# ENSEMBLE POUR UN AUTRE CŒUR DE VILLE

Objet : Permis de construire N PC 078 575 20 M 0048 / Projet NACARAT 19 rue Chesneau

Plusieurs membres de notre association ont pu consulter le dossier d'instruction du permis de construire N° PC 078 575 20 M 0048 (projet NACARAT au 19 rue Chesneau de la commune).

## Pièce N°1

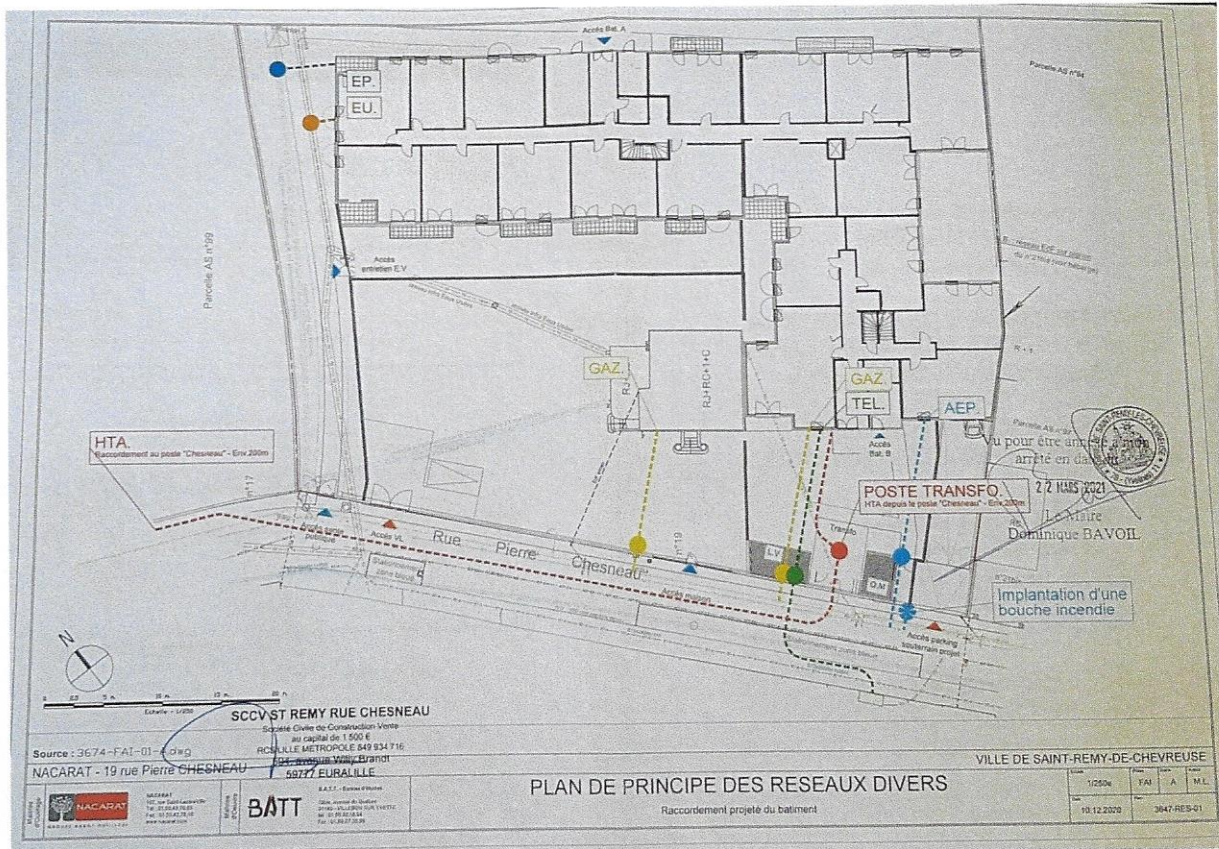
- Au niveau des eaux pluviales, on lit à la fois un rejet de ces eaux vers les terrains au nord des bâtiments dans la zone EBC, y compris vers les terrains qui feront l'objet d'un projet privé, et un raccordement vers le réseau EP passant sous la future voie douce rétrocedée à la commune (pièce N°1).
